La presente relazione costituisce il documento unitario contenente le risposte alle condizioni ambientali formulate dal Ministero della Cultura con nota prot. MIC_SS-PNRR\08\02\2023\0001736-P, al fine di avviare la verifica di ottemperanza.

2. VERIFICA DI OTTEMPERANZA PRESCRIZIONI MIC

RADDOPPIO LINEA FERROVIARIA ORTE-FALCONARA					
	TRATTA PM228-CASTELPLANIO - LOTTO 2: GENGA-SERRA SAN QUIRICO					
ID 8563 – RELAZIONE DI OTTEMPERANZA	COMMESSA IROF	LOTTO 02	CODIFICA R 22 RG	DOCUMENTO MD 00 00 003	REV. A	FOGLIO 5 di 33

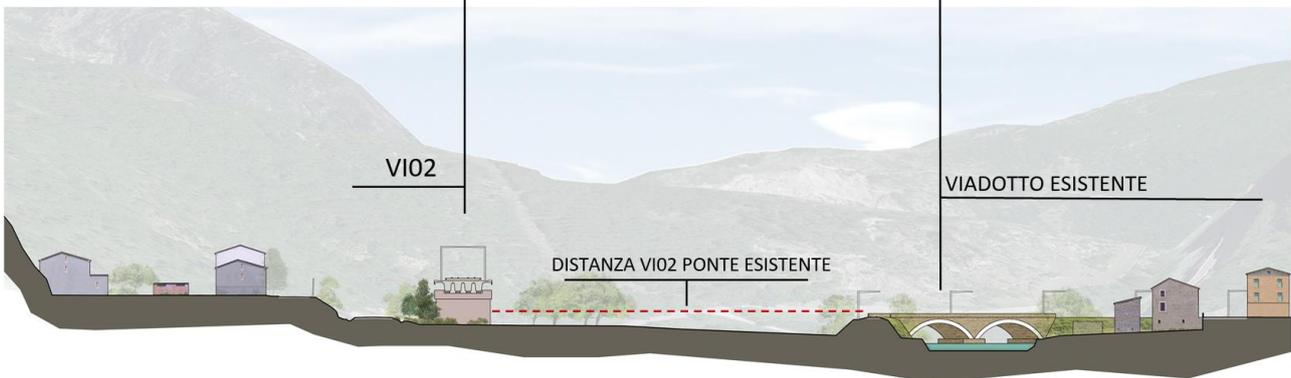
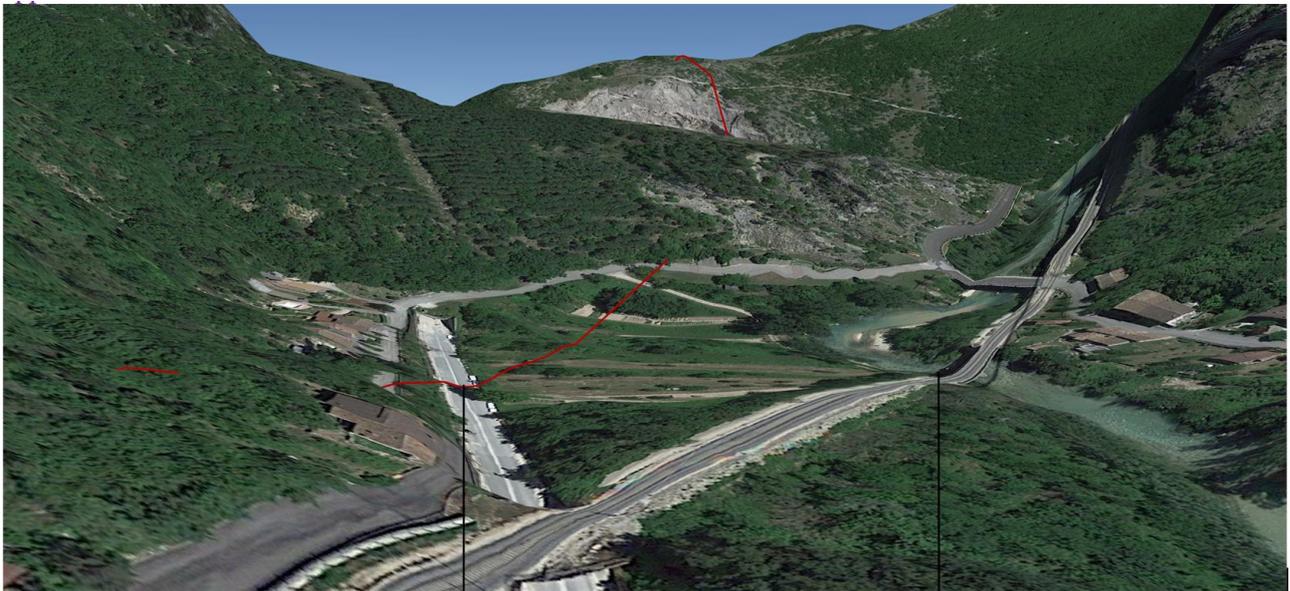
Il viadotto VI02, in considerazione della sua collocazione tra la linea ferrata storica e il nucleo di Palombare, come già indicato negli elaborati progettuali depositati, dovrà mantenere una quota di imposta pari a quella, attualmente in uso. Dovrà essere limitata al massimo l'occupazione di suolo dei setti di sostegno, compatibilmente con le esigenze strutturali, e limitato il taglio delle alberature e della vegetazione presente nonché garantito l'uso agricolo attuale. Inoltre, la forma e finitura dei setti e dell'intero viadotto dovranno garantire un adeguato inserimento sia nel contesto naturale del Fiume Esino che scorre in prossimità, sia del tracciato della ferrovia storica che in quel tratto supera l'Esino con una struttura in muratura ad arcate. Si dovranno preferire finiture brunate in luogo delle cromie proposte che utilizzano un colore verde, e la parte del viadotto integrato con il sottovia SLO3 dovrà prevedere finiture tali da integrarsi con il contesto roccioso in coincidenza dell'imbocco della galleria GNO4, e una idonea soluzione per il superamento del dislivello tra la viabilità di Palombare e il livello del fiume tale da garantire una buona permeabilità visuale.

Dovrà essere limitata al massimo l'occupazione di suolo dei setti di sostegno, compatibilmente con le esigenze strutturali, e limitato il taglio delle alberature e della vegetazione presente nonché garantito l'uso agricolo attuale. Inoltre, la forma e finitura dei setti e dell'intero viadotto dovranno garantire un adeguato inserimento sia nel contesto naturale del Fiume Esino che scorre in prossimità, sia del tracciato della ferrovia storica che in quel tratto supera l'Esino con una struttura in muratura ad arcate.

Si dovranno preferire finiture brunate in luogo delle cromie proposte che utilizzano un colore verde

Il viadotto VI02, in considerazione della sua collocazione tra la linea ferrata storica e il nucleo di Palombare, come già indicato negli elaborati progettuali depositati, dovrà mantenere una quota di imposta pari a quella, attualmente in uso.

Il piano ferro del viadotto di nuova realizzazione è pressoché coincidente con il piano ferro del viadotto esistente in muratura.

Inoltre, come si evince dalla sezione ambientale, di seguito riportata, il viadotto esistente e quello di nuova realizzazione sono planimetricamente lontane tra loro, quindi la lieve differenza di quota non è visivamente apprezzabile.

Tale lieve differenza, infatti non è percepibile neanche dall'unico punto di vista dal quale la prospettiva sembra rendere le due infrastrutture parallele e vicine.

Come rilevabile dagli elaborati allegati (IR0P02R09PZVI0200001B, IR0P02R09PZVI0200002B) unitamente all'approfondimento progettuale è stata modificata la geometria delle pile prevedendo al posto di forme rettangolari squadrate sezioni di forme semiellittica.

Le sezioni risultano già ottimizzate in funzione delle esigenze strutturali, pertanto il taglio delle alberature e della vegetazione presente risulta già minimizzato, la posizione delle pile inoltre non preclude l'uso agricolo attuale.

Come di evince dalle fotosimulazioni di seguito riportate il colore della travata reticolare è stata simulato come richiesto con un colore brunito, a differenza del verde proposto in precedenza. Nella fase costruttiva, verrà concordata con la Soprintendenza ABAP la scelta definitiva del RAL.

Figura 1 Stralcio della tavola GALLERIA PONTE CHIARODOVO GN04 – IMBOCCO LATO PM228 Sistemazione definitiva – Sezioni caratteristiche – IROP02R07W9GA0700001A, allegata alla presente, e con sezione dell'applicazione dell'inerbimento dell'area superiore dell'imbocco

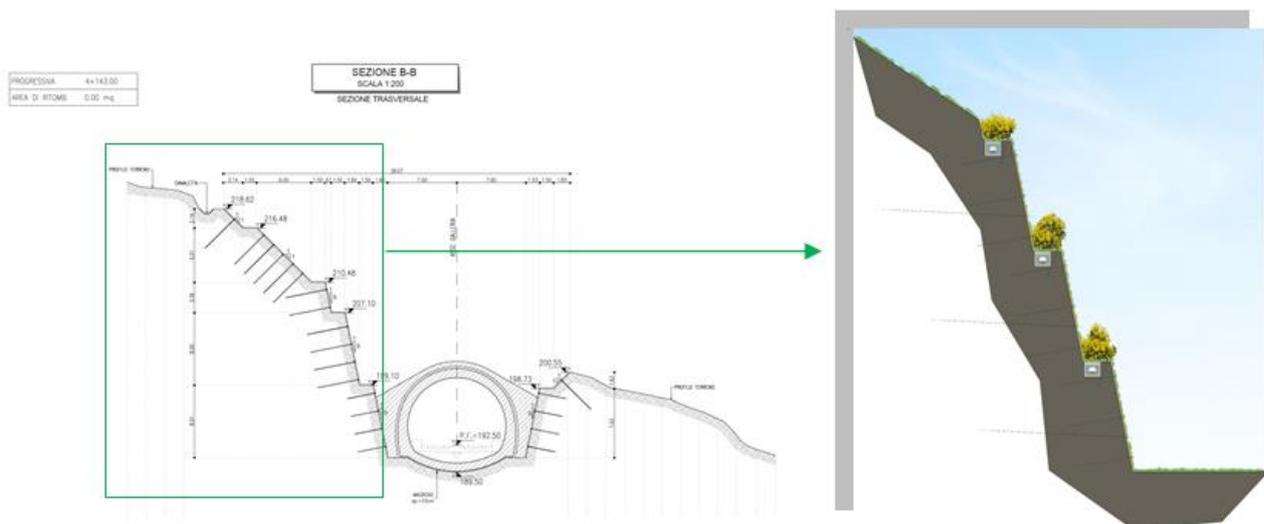
Tutte le soluzioni per le opere di imbocco delle gallerie, che in alcuni casi prevedono anche la realizzazione di "protesi", nonché le sistemazioni dei piazzali di accesso dovranno essere concordate con la Soprintendenza ABAP al fine di fornire specifiche indicazioni con riguardo alle forme, finiture, coloriture e opere di mitigazione. In generale, dovranno essere utilizzati materiali naturali e coloriture del tono delle terre, inoltre, per gli ambiti boscati dovrà essere previsto l'inerbimento dell'area superiore dell'imbocco per garantire la continuità con il versante boscato e il mascheramento delle opere, e dovranno essere esclusi interventi di riprofilatura del versante roccioso. I piazzali esterni delle gallerie dovranno essere realizzati con materiali che garantiscono la permeabilità e, laddove vi siano collocate volumi tecnici, dovranno essere utilizzate finiture del colore delle terre e opportunamente mitigati. Inoltre, la soluzione dell'imbocco della galleria GNO3, pr. 2+946,00, di cui è stato fornito specifico fotoinserto, dovrà essere ridisegnata affinché sia ridotto il segno nel paesaggio della struttura muraria di imbocco, anche utilizzando soluzioni con linee meno squadrate e più mitigabili che consentano l'inerbimento. Il piazzale dovrà essere realizzato con materiali che garantiscono la permeabilità dei suoli, le strutture connesse dovranno prevedere coloriture dei toni delle terre, e si dovranno prevedere specifiche misure di mitigazione del piazzale verso valle attraverso l'inserimento di formazioni arboree e arbustive disposte in maniera incerta.

Tutte le soluzioni per le opere di imbocco delle gallerie, che in alcuni casi prevedono anche la realizzazione di "protesi", nonché le sistemazioni dei piazzali di accesso dovranno essere concordate con la Soprintendenza ABAP al fine di fornire specifiche indicazioni con riguardo alle forme, finiture, coloriture e opere di mitigazione. In generale, dovranno essere utilizzati materiali naturali e coloriture

del tono delle terre, inoltre, per gli ambiti boscati dovrà essere previsto l'inerbimento dell'area superiore dell'imbocco per garantire la continuità con il versante boscato e il mascheramento delle opere, e dovranno essere esclusi interventi di riprofilatura del versante roccioso.

Per quanto riguarda le opere di stabilizzazione propedeutiche alle opere di imbocco delle gallerie essi saranno volti a limitare notevolmente l'impatto sull'ambiente circostante, attraverso tecniche di rinaturalizzazione e rinverdimento dei versanti che prevedono interventi di stabilizzazione con reti, chiodi, geocomposito e rinverdimento in corrispondenza delle banche, sommitale e intermedie.

Di seguito si riporta la sezione con l'applicazione dell'inerbimento dell'area superiore dell'imbocco per garantire la continuità con il versante boscato.

Figura 6 Stralcio della Tavola Planimetria con individuazione WBS - IROF02R11P51F0001101B

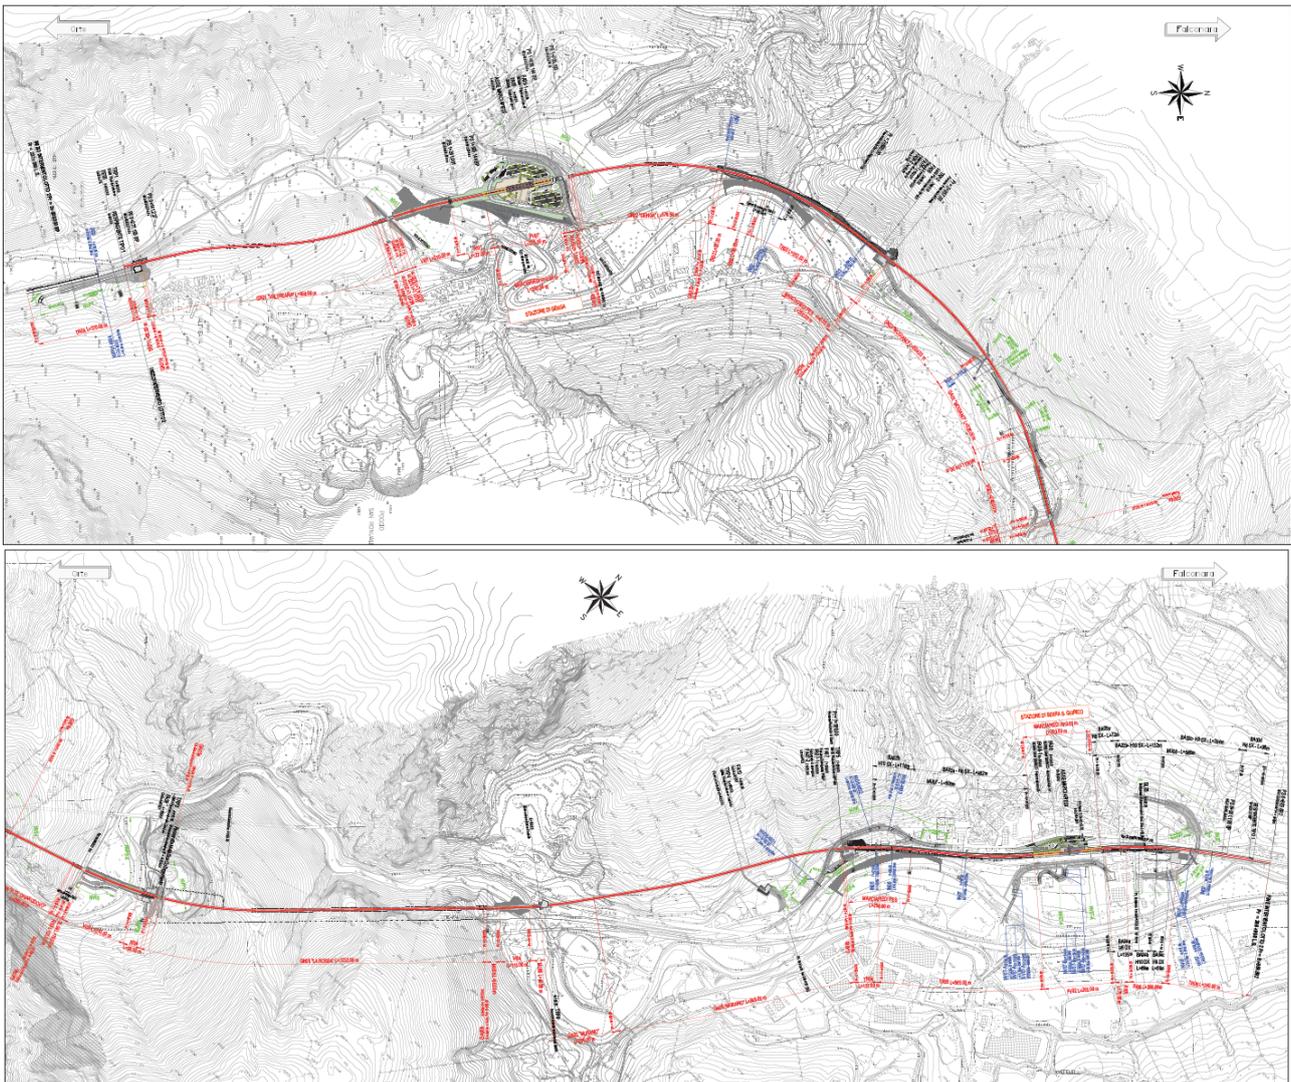
Le opere di compensazione e/o mitigazione dovranno preservare le emergenze naturalistiche, geologiche e Per quanto riguarda l'inserimento dei dispositivi antirumore, considerato che nel progetto sono state previste barriere in cls con pannelli in lamiera di acciaio mascherati, in alcuni casi, con griglia metallica e rampicanti, si chiede che le soluzioni siano studiate in relazione allo specifico ambito di paesaggio attraversato e, in generale, dovrà essere minimizzato l'effetto barriera mediante l'uso di soluzioni che garantiscano il mantenimento dei rapporti percettivi esistenti tra i nuovi manufatti ei beni/aree tutelate limitrofi, anche con riferimento al tracciato storico in dismissione per il quale si prevede il recupero come percorso di fruizione lenta dei luoghi. Nel tratto di ferrovia che si pone in adiacenza alla Chiesa di Santa Maria di Loreto e in prossimità del vicino Santuario del Cuore immacolato di Maria a Serra San Quirico, entrambi beni culturali, dovranno essere adottate specifiche soluzioni di mascheramento delle barriere antirumore — come in parte già previste — per risolvere l'interferenza visuale tra i beni e la ferrovia in progetto, avendo cura di verificare l'attecchimento e l'efficacia della mitigazione nel tempo.

Per ottemperare alla richiesta di minimizzare l'effetto barriera mediante l'uso di soluzioni che garantiscano il mantenimento dei rapporti percettivi esistenti tra i nuovi manufatti ei beni/aree tutelate limitrofi le barriere antirumore sono state previste invece che mascherate da essenze rampicanti in materiale trasparente e ove possibile, in quanto lo spazio risulta essere sufficiente, si prevedono arbusti allo scopo di mascheramento

In alcuni tratti le barriere antirumore sono previste su muri, in tali casi si prevede il rivestimento del muro con pietra locale, come si rappresenta nella fotosimulazione di seguito riportata.

La richiesta di mantenere i rapporti percettivi con il tracciato storico in dismissione per il quale si prevede il recupero come percorso di fruizione lenta dei luoghi è ottemperata in quanto le barriere di rumore sono state previste nel solo nel tratto finale dell'intervento, nel quale si prevede il raddoppio in sede ove la linea storica non verrà dismessa.

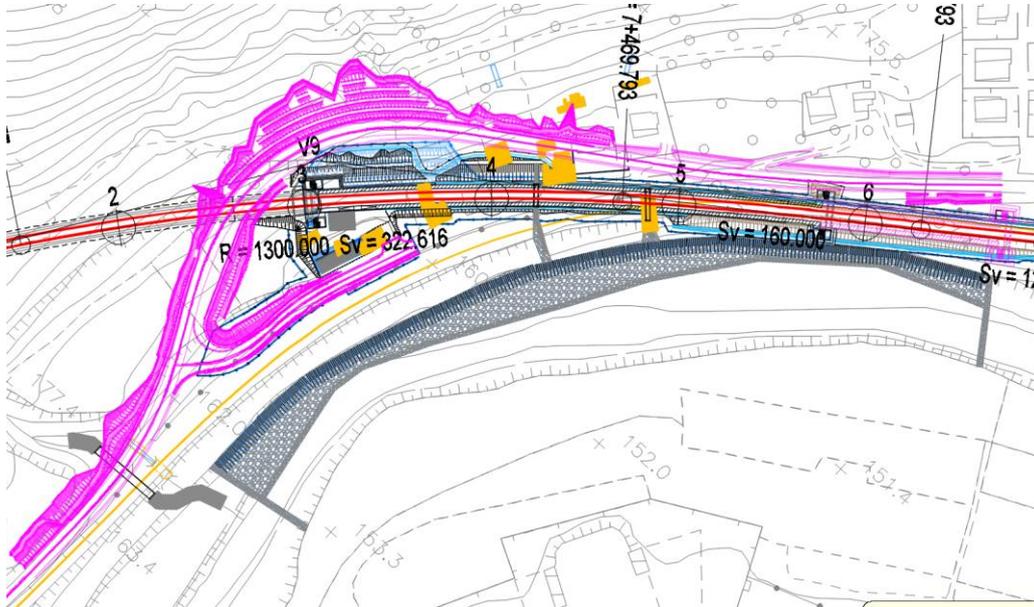
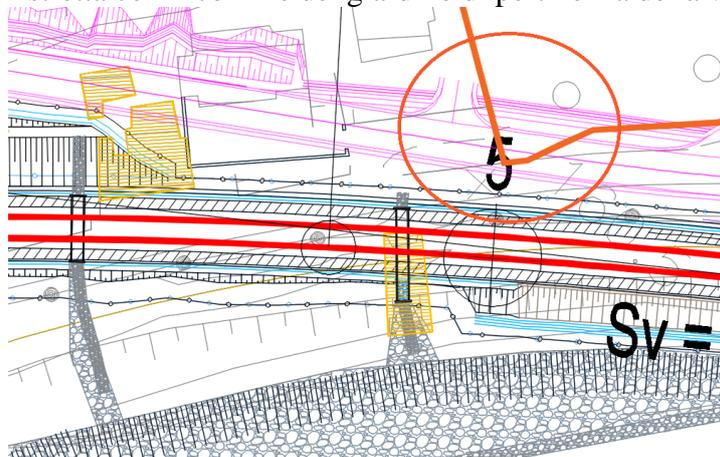
Sia sviluppata la soluzione per la viabilità NV06, già verificata e rappresentata da RFI alla Soprintendenza ABAP e alla Soprintendenza Speciale per il PNRR, che escluda l’interferenza con il bene di interesse storicoartistico e architettonico “Villa Perugini con annessa corte e giardino” tutelato con Determina n. 113 del 17/11/2022

In funzione della “dichiarazione di interesse storico artistico e architettonico particolarmente importante” è stato modificato il tracciato piano-altimetrico della NV06:

L'ottimizzazione della viabilità garantisce la salvaguardia della villa Perugini, andando a interferire solo per una porzione ristretta con il confine del giardino di pertinenza della villa:
